INFORME TÉCNICO DE FISCALIZACIÓN AMBIENTAL

Programa de Cumplimiento

PROPADEL-MACHALÍ

DFZ-2025-159-VI-PC

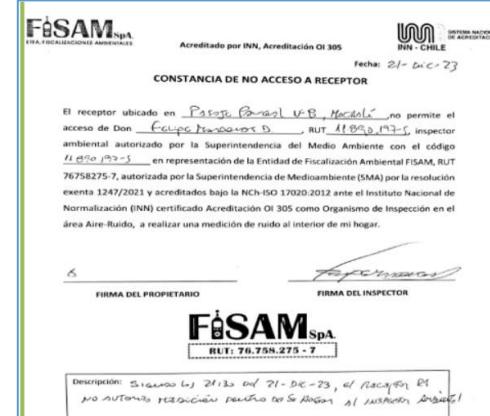
<p>medición. No existen antecedentes posteriores a esta comunicación.</p> <ul style="list-style-type: none"> - En el apartado de “Resumen” del informe emitido por la ETFA se menciona que los resultados corresponden a mediciones realizadas el día 21 de diciembre 2023, cuyo aviso de medición a la SMA se realizó el 13 de diciembre 2023, además de indicar los resultados y cumplimiento del DS 38/2011 para los 3 receptores medidos. Sin embargo, al revisar el informe completo, se presentan inconsistencias en el mismo. La ETFA en el apartado de “metodología” menciona que (...) <i>al llegar a realizar la medición, se nos comunica que no se va a permitir el ingreso a ninguna propiedad receptora, imposibilitando la medición interna</i> (...), para lo anterior la ETFA adjunta las constancia de no ingreso de los 3 receptores (ver <i>registro fotografía N°6</i>). Al revisarlas en el apartado de descripción se indica : “<i>el receptor 1 no autoriza medición dentro de su hogar al inspector ambiental; el receptor R2 no autoriza la medición dentro de su propiedad al inspector ambiental; el receptor R3 no autoriza la medición dentro de su propiedad</i>”, las 3 constancias no cuentan con firma de los receptores, las 3 presentan horas de registro 21:30, 21:32, 21:35, es decir una diferencia

<p>de 2 a 3 minutos entre una casa y otra. Constatando esta información con los correos descritos en el párrafo anterior, se desprende que, el titular se encontraba en conocimiento de que los receptores no estarían en sus hogares en período nocturno, pese a ello, las mediciones no fueron reprogramadas y en su lugar la ETFA acudió igualmente al sector.</p> <ul style="list-style-type: none"> - En el apartado “metodología” del informe se señala (...)<i>debido a la imposibilidad de seleccionar otro punto receptor que sea representativo para realizar mediciones de carácter exterior, es que se decide hacer proyecciones de las emisiones de ruido con la elaboración de un modelo acústico (...) La proyección final se realizará en los 3 puntos receptores, según el procedimiento técnico detallado por el estándar ISO 9613-2;1996</i>”. Ni el titular ni la ETFA indican cual fue la imposibilidad de seleccionar otro punto receptor representativo o las gestiones realizadas para lo anterior. - Que de acuerdo a lo que establece el art. N° 19 letra g) del D.S 38/11 del MMA - <i>Sólo si la condición anterior no fuere posible, se podrán realizar predicciones de los niveles de ruido mediante el procedimiento técnico descrito en la norma técnica ISO 9613</i>”, que, la condición a la que hace alusión dicho apartado es la

Fotografía N°8: Ficha medición – Registro medición Receptor N°3 | **Fecha:** 05-12-2023

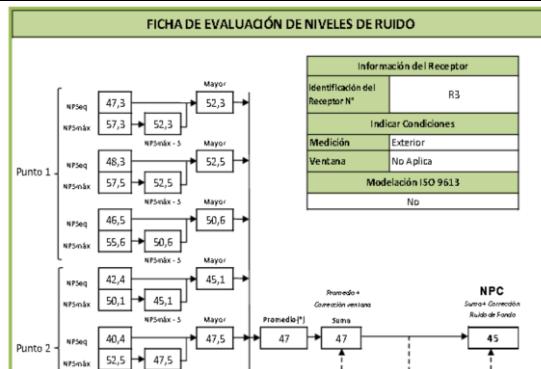
Por otra parte, en el apartado “Registro de medición de ruido de fuente emisora” para el receptor N°3 figuran 3 mediciones de niveles de presión sonora para un solo punto (*ver registro fotografía N° 8*), con medición de ruido de fondo sin observaciones, sin embargo, en la “Ficha de evaluación de niveles de ruido” para el mismo receptor figuran 9 mediciones de niveles de presión sonora y 3 puntos de medición (*ver registro fotografía N°9*), por lo que existe una inconsistencia en el reporte de ruido y sus resultados de este receptor.
